JR名松線の不安定箇所にかかる検証結果と
対策工事等に関する報告書

平成 22 年 12 月
三重県・津市

【調査表および対策工事（案）】

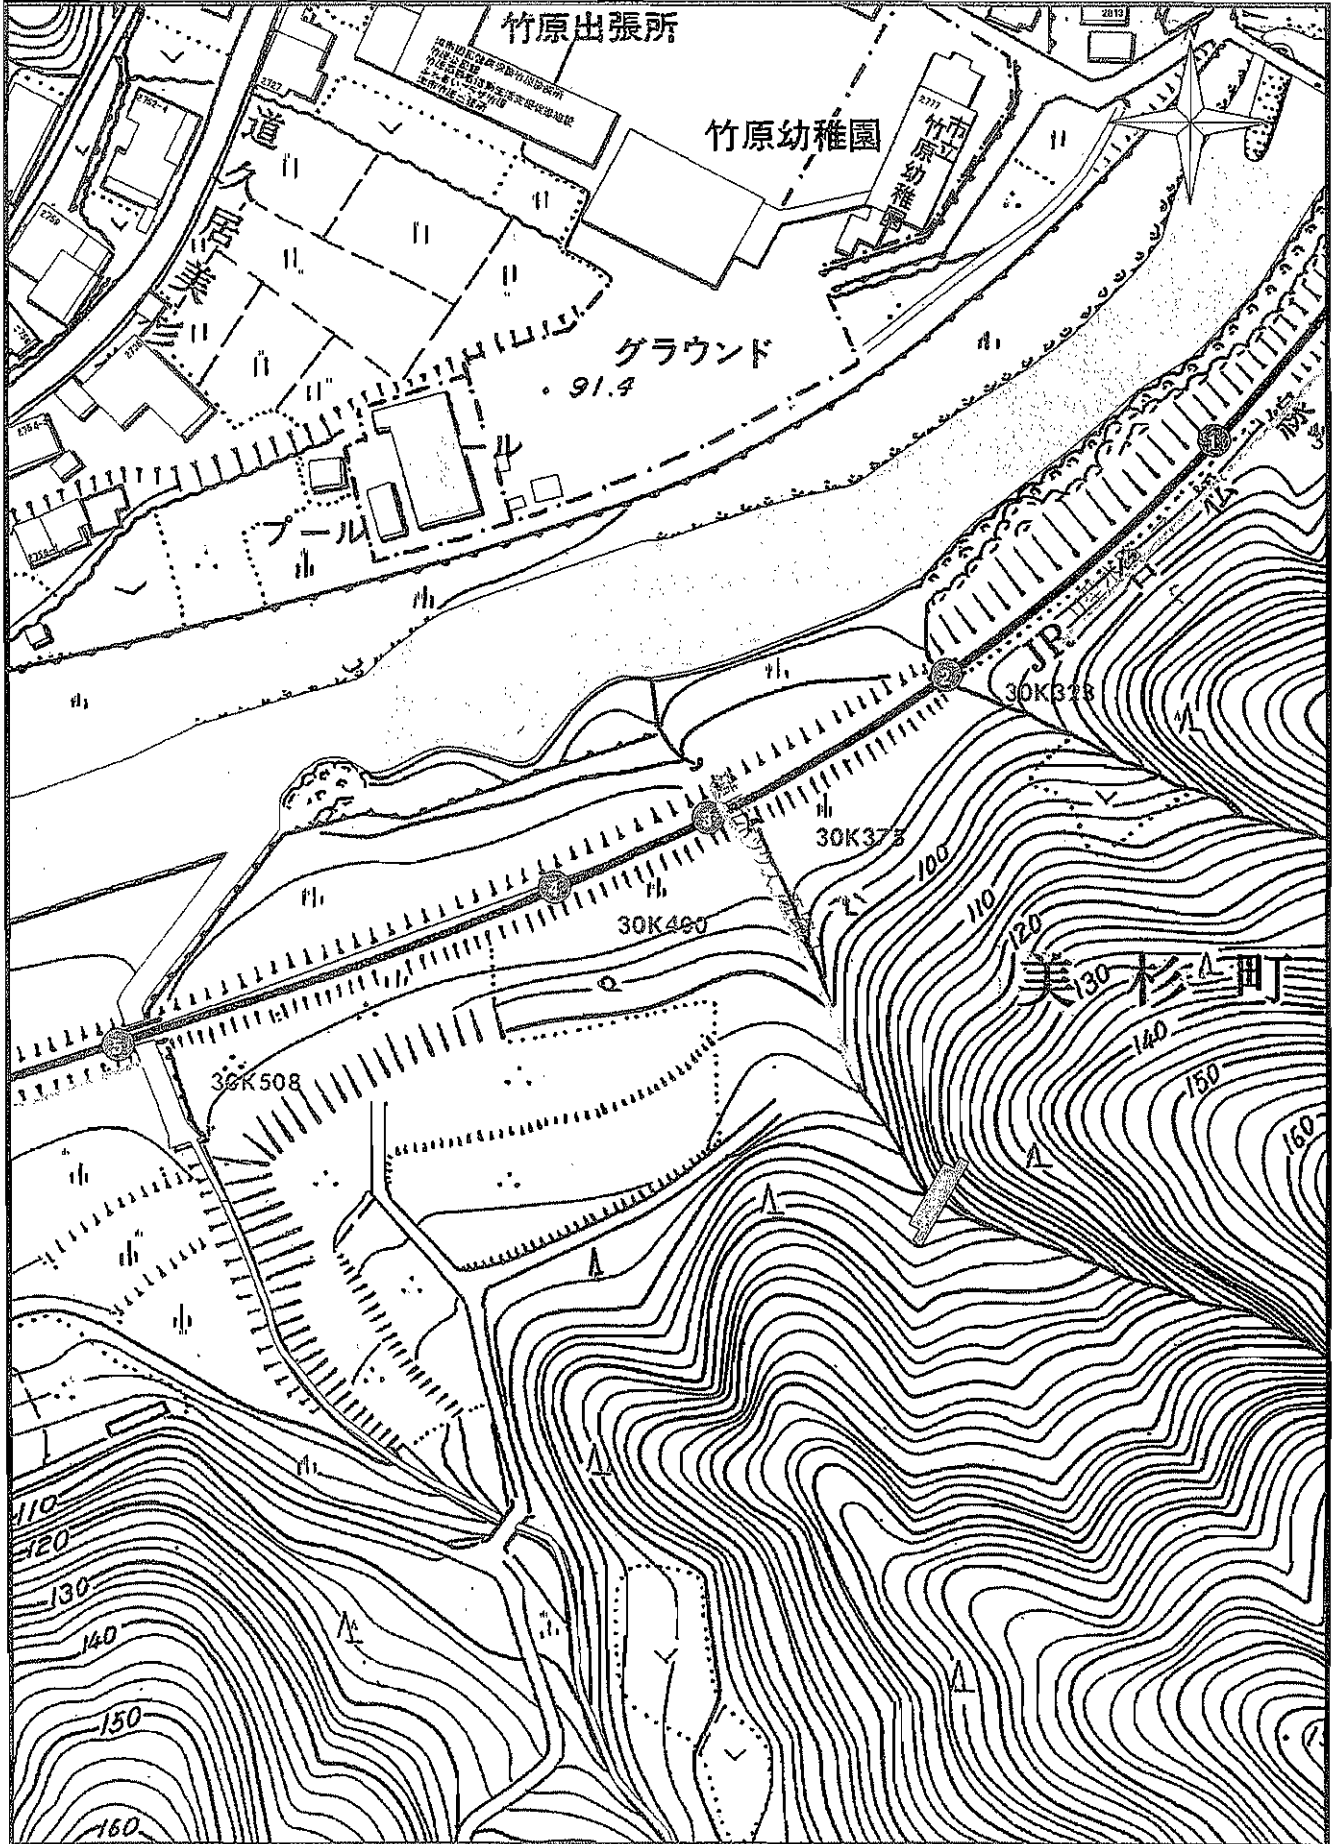
箇所番号	区 間		線路との位置		
No.3	30k375m付近		左		
被災要因	土砂流入（道路から）		土砂流入（溪流から）		盛土流失
	のり面崩壊		護岸洗掘		その他（ ）
対象土砂	土砂の性質	土砂	マサ	花崗岩	片麻状花崗岩
	基盤岩	花崗岩	片麻状花崗岩		その他（ ）
既設対策工他	なし				
コメント	山頂部で3箇所小規模な表層崩壊が発生しているが、崩土は直下の山腹に堆積している。 溪流の上流部は露岩しているが、下流は土砂が堆砂しており、現時点では新たな堆砂容量はない。このため、下流域にこれらを捕捉できる谷止工を作ることが必要である。現在線路の横断水路はφ800のヒューム管であり、さらに拡幅することが必要である。				
必要対策工	流水路工	浚渫工	谷止工	山腹工	災害発生リスク (250mm)
	◎		◎		中
写 真

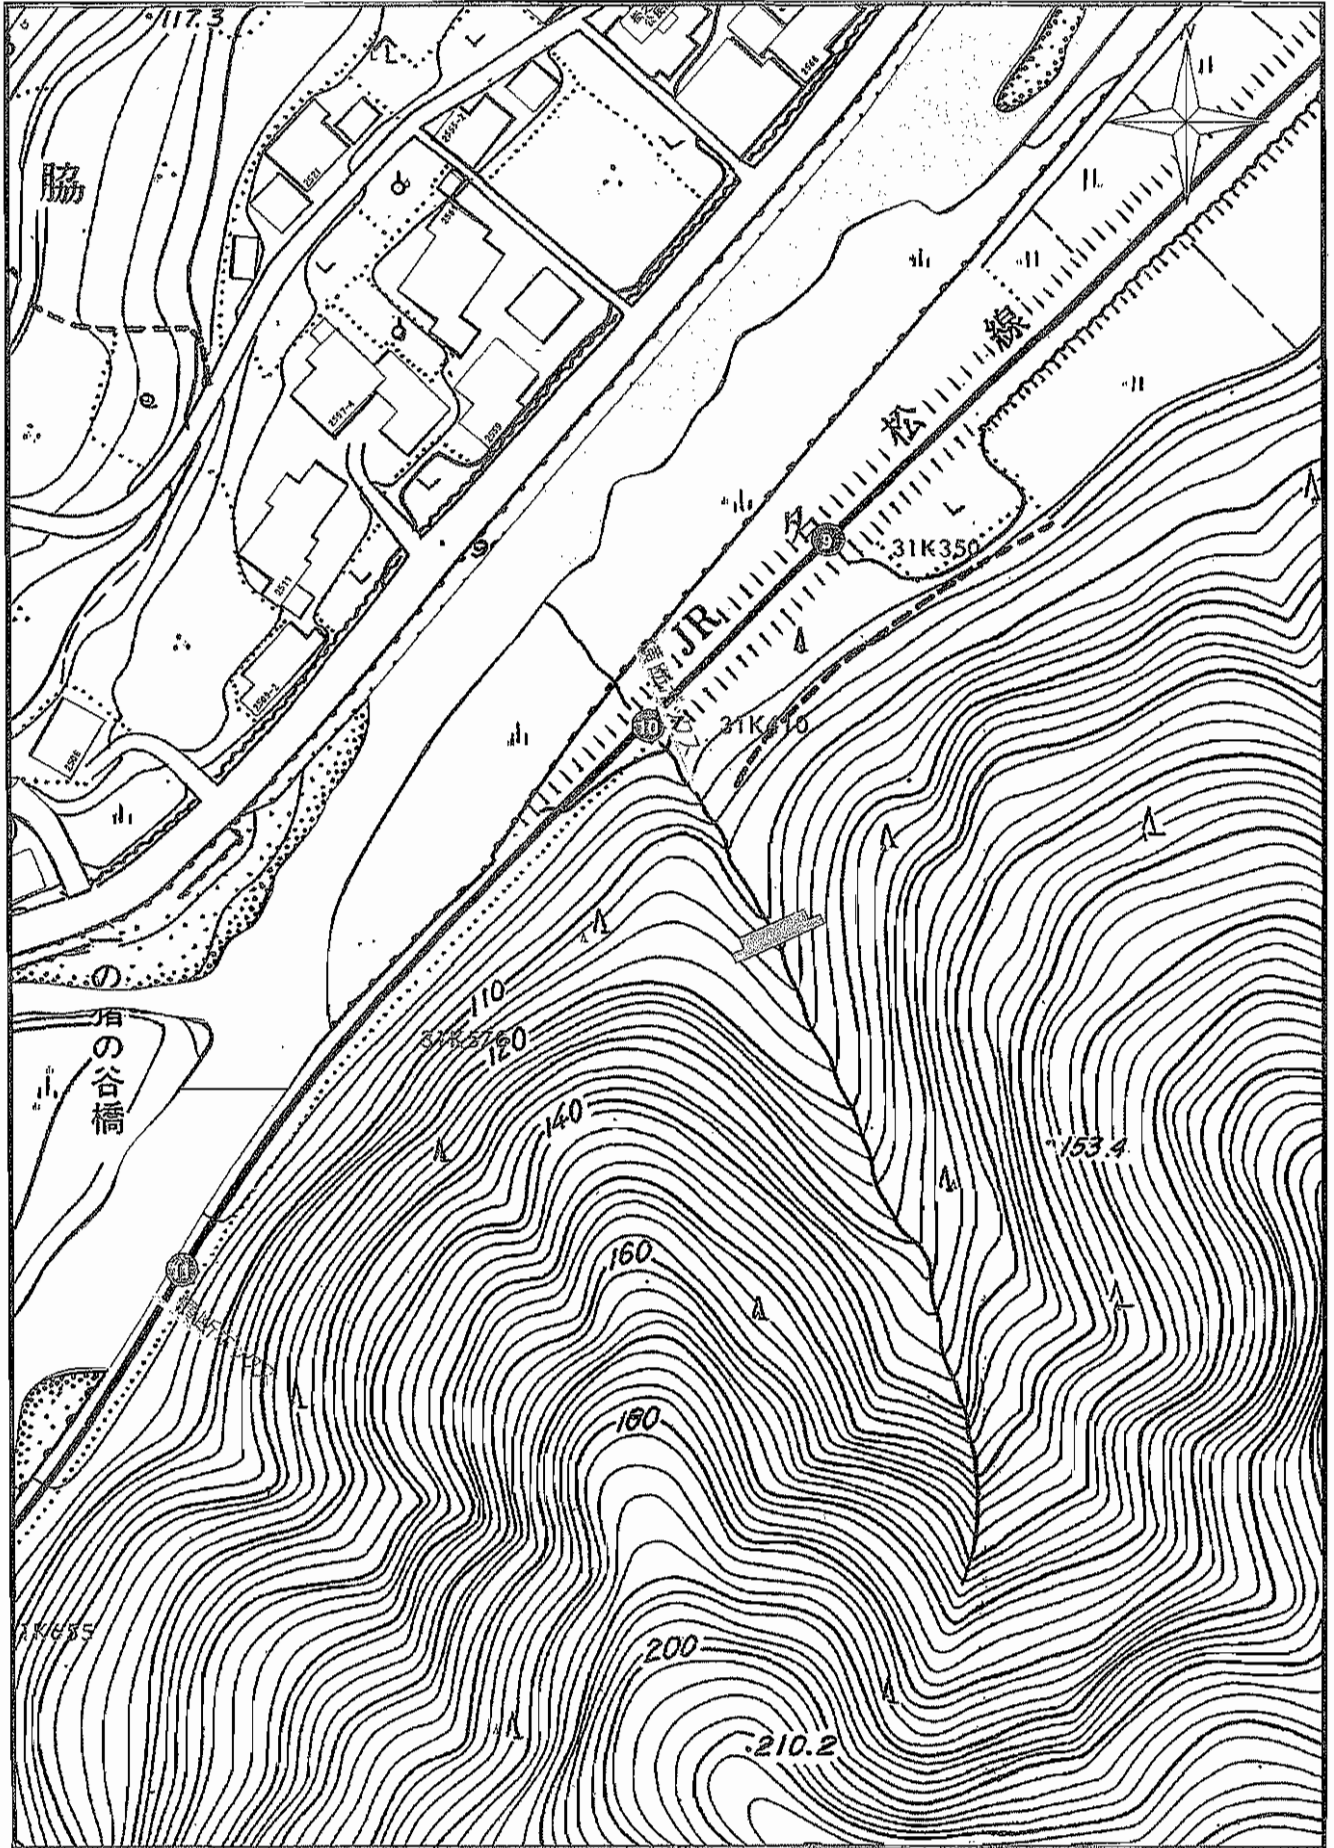
箇所番号	区 間		線路との位置		
No.10	31k410m付近		左		
被災要因	土砂流入（道路から）		土砂流入（溪流から）		盛土流失
	のり面崩壊		護岸洗掘		その他（ ）
対象土砂	土砂の性質	土砂	マサ	花崗岩	片麻状花崗岩
	基盤岩	花崗岩	片麻状花崗岩		その他（ ）
既設対策工他	なし				
コメント	山腹には亀裂の発達した片麻状花崗岩が表層から分布しており、豪雨時にはこれが流出するものと推定される。 線路横断水路は現在埋塞しており、線路横断水路の拡幅が望ましい。 また、現水路直上に小規模な谷止工を設置することが望ましい。				
必要対策工	流水路工	浚渫工	谷止工	山腹工	災害発生リスク (250mm)
	○		○		中
写 真

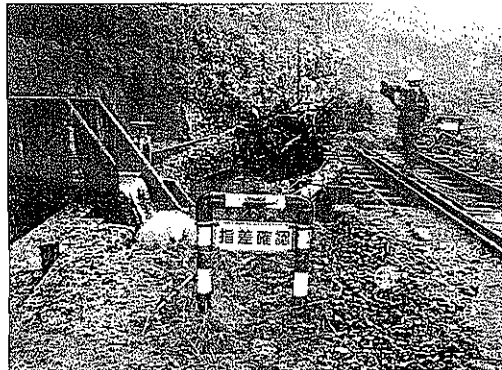
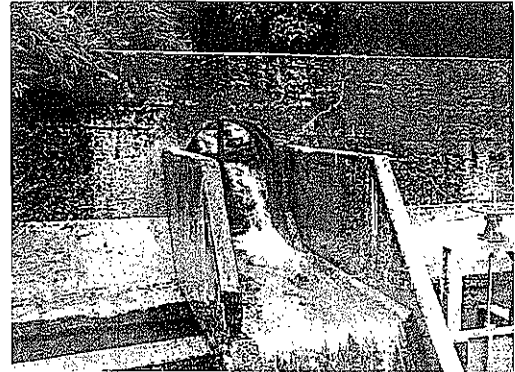
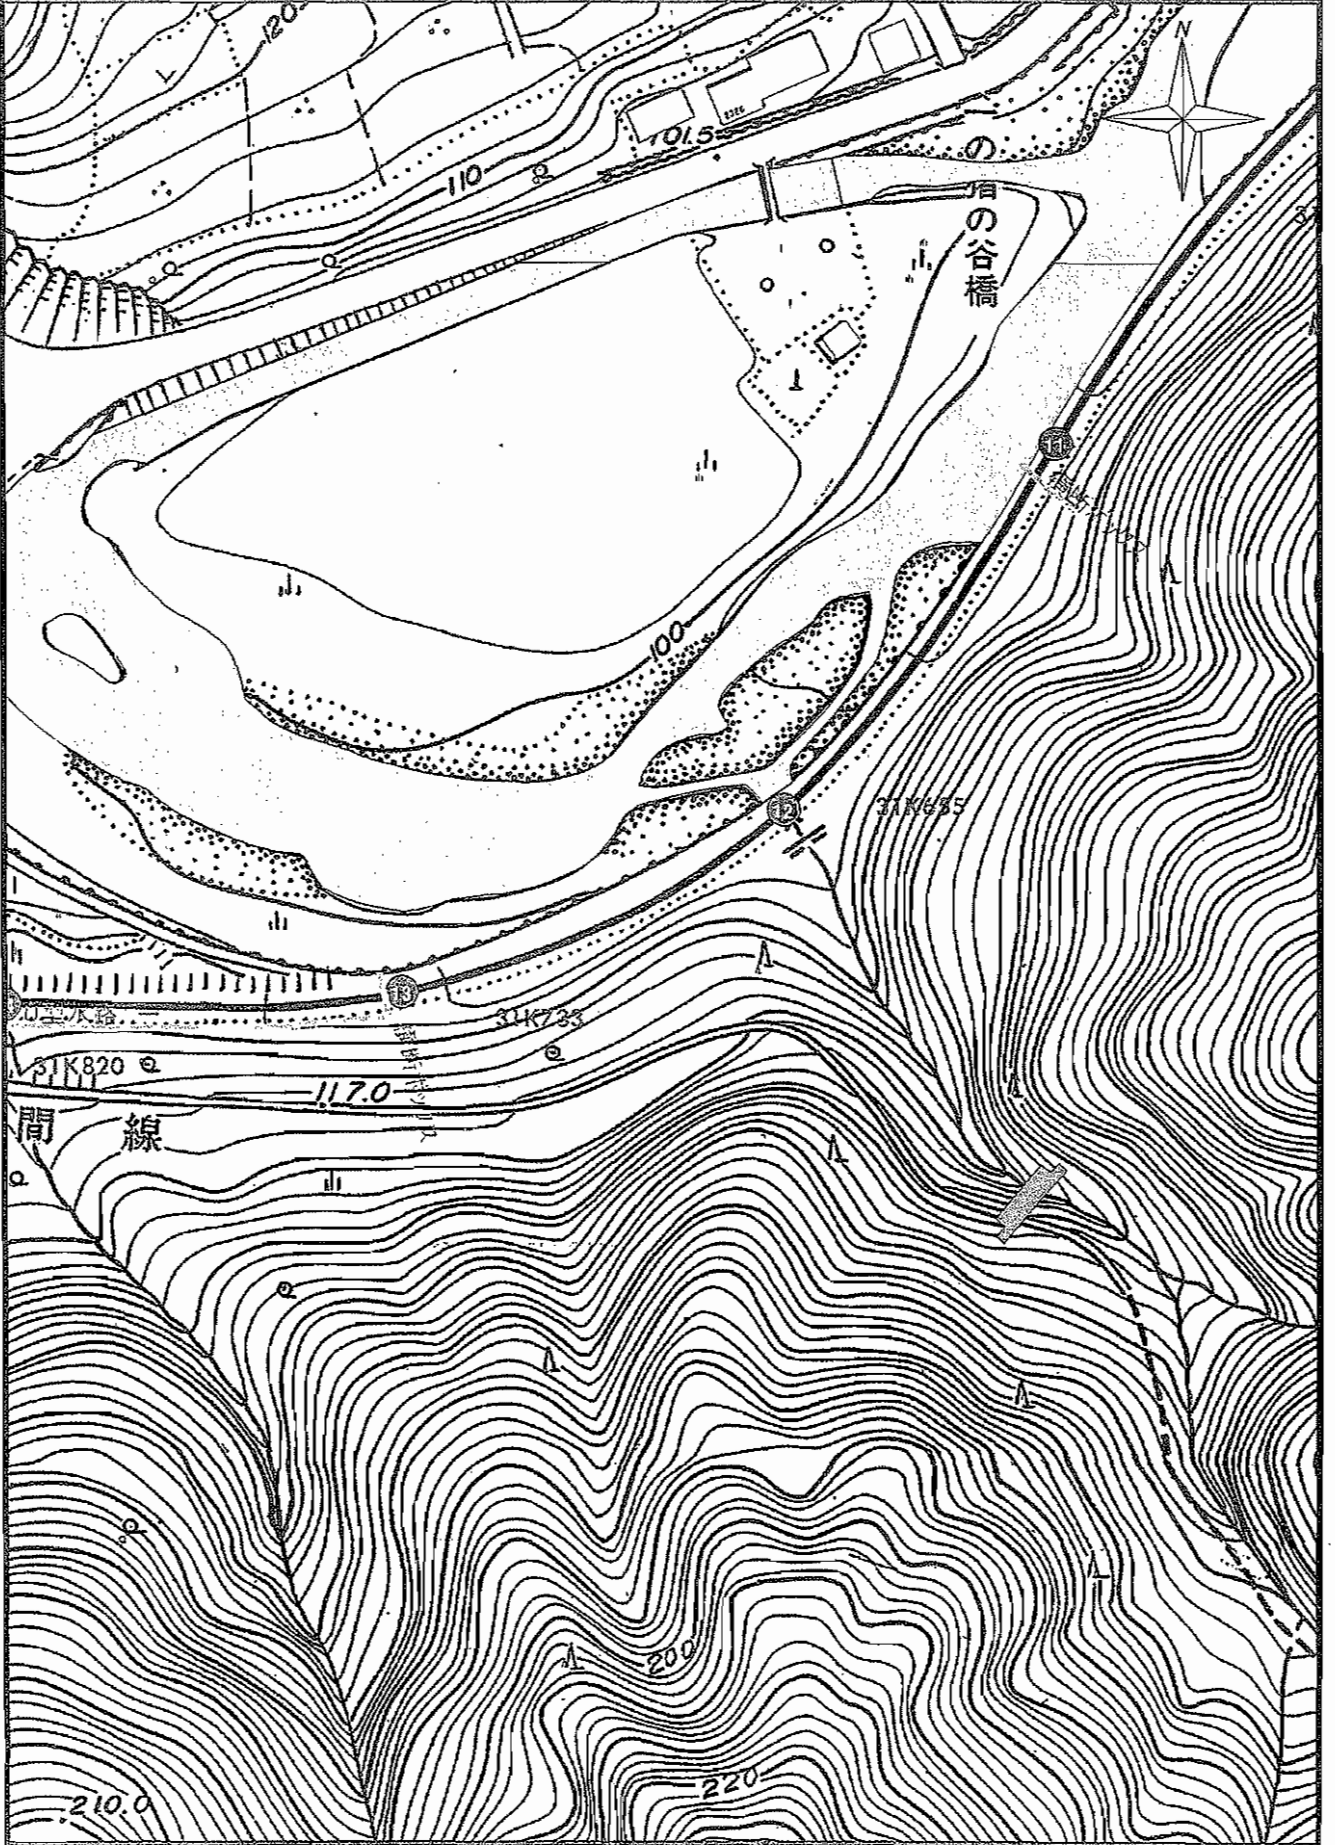
箇所番号	区 間		線路との位置		
No.12	31k665m付近		左		
被災要因	土砂流入（道路から）		土砂流入（溪流から）		盛土流失
	のり面崩壊		護岸洗掘		その他（ ）
対象土砂	土砂の性質	土砂	マサ	花崗岩	片麻状花崗岩
	基盤岩	花崗岩	片麻状花崗岩		その他（ ）
既設対策工他	流路工				
コメント	線路脇谷止工には流木・土石が堆積している。一部しゅんせつされているが、大きな降雨に対応できるよう、更なるしゅんせつを行い貯砂容量を増大することが望ましい。線路脇谷止工のかさ上げ、または新たに谷止工を設置することが望ましい。				
必要対策工	流水路工	浚渫工	谷止工	山腹工	災害発生リスク (250mm)
		○	○		中
